「端子台止め具」仕様変更のご案内

【フェニックス・コンタクト】止め具 E-UK

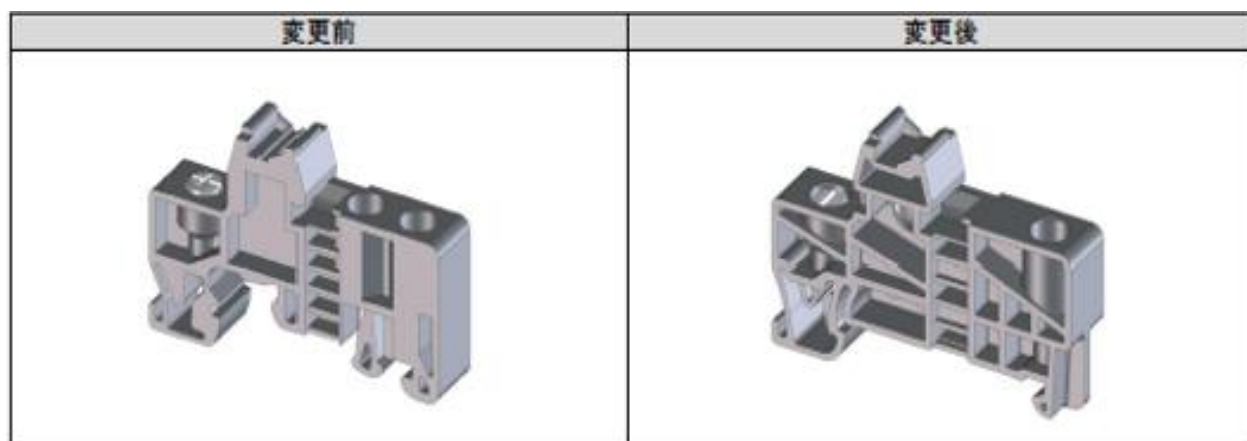
形状変更（以下参照）

変更箇所	変更前	変更後
取り付けねじ本数	3 本	2 本
取り付けねじ 締め付けトルク	0. 8Nm	0. 5-0. 6Nm
形状変更（全体）	以下図参照	以下図参照
